### Uttale til 2. gongs offentleg ettersyn av detaljregulering for Manger Sentrum Aust i Alver kommune.

## Fråsegn til offentleg ettersyn av detaljplan for Manger sentrum aust - Alver kommune

### **Uttale til detaljregulering for Manger sentrum aust i Alver kommune – varsel om 2.gong offentleg høyring og ettersyn**

### Uttale til begrensa høyring – Detaljreguleringsplan for Manger sentrum aust, planID 12602018000300

Del av planområdet med kryssområdet til Solendmarka nord for fylkesvegen.

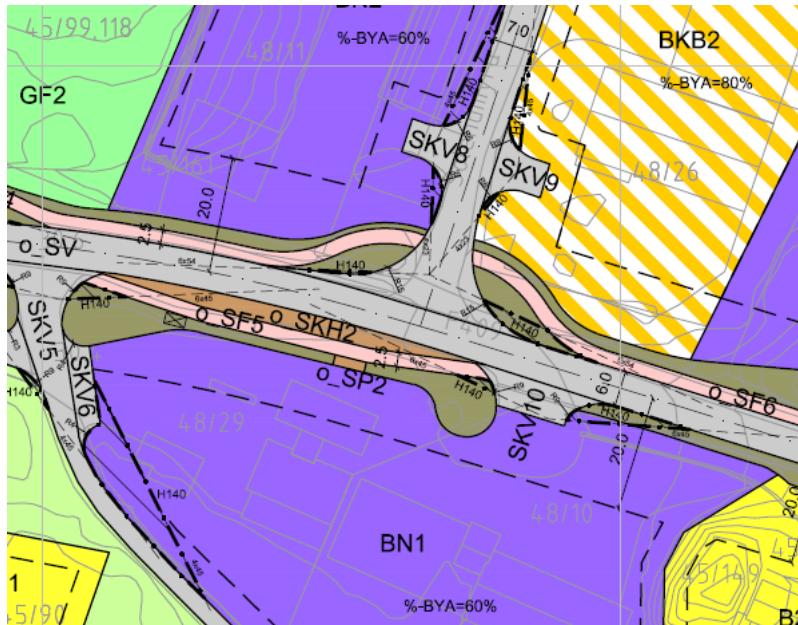
Det nye planframlegget har retta opp kryssområda mellom fylkesveg 525 og kommunal vegar. Plankartet er påført siktlinjer 6x54m. Vi meiner at siktkravet jf. N100 skal vere 10x54m. Planframlegget må vurdere behov for dråpe i kryssområdet, og følgje vognormalane i handbok N100. Det er og vist tilbaketrekt gang og sykkelveg i krysset, samt at kryssområdet er stramma opp slik at avkøyrslene mot BN2 og BKB2 vidare inn i planområdet er vist i plankartet.

Det kommunale vegen inn i planområdet skal vere dimensjonert mellom anna for utrykkingskøyretøy. I det nye planframlegget er veglinja stramma opp og utvida til breidde på 7 meter. Dette er eit positivt plangrep sett med omsyn på trafikktryggleiken.

Vi meiner at det bør stillast krav om opparbeiding av vegen før det vert gjeve løyve til ny bruk innan planområdet. Bakgrunnen for dette er at vegen betener trafikk innan eit industriområde, med stor andel større køyretøy. Den skal og handtere utrykkingskøyretøy som har krav til rask responstid. Dagens veg er smal og har ikkje rom for at to større køyretøy kan passere. Første del av den kommunale vegen har til dømes ein rubbhall på ei side (BN2) og stabbesteinar på motsett side (BKB2). Det er ikkje mogleg for to køyretøy å passer, og heller ikkje køre ut.

Det er ikkje samsvar mellom planskildring og plankart, når det gjeld køyrebanebreedde, men vi legg til grunn at den skal opparbeidast i ei breidd på 7meter.

Vi meiner og at planframleggget burde vist fortau langs den kommunale vegen.
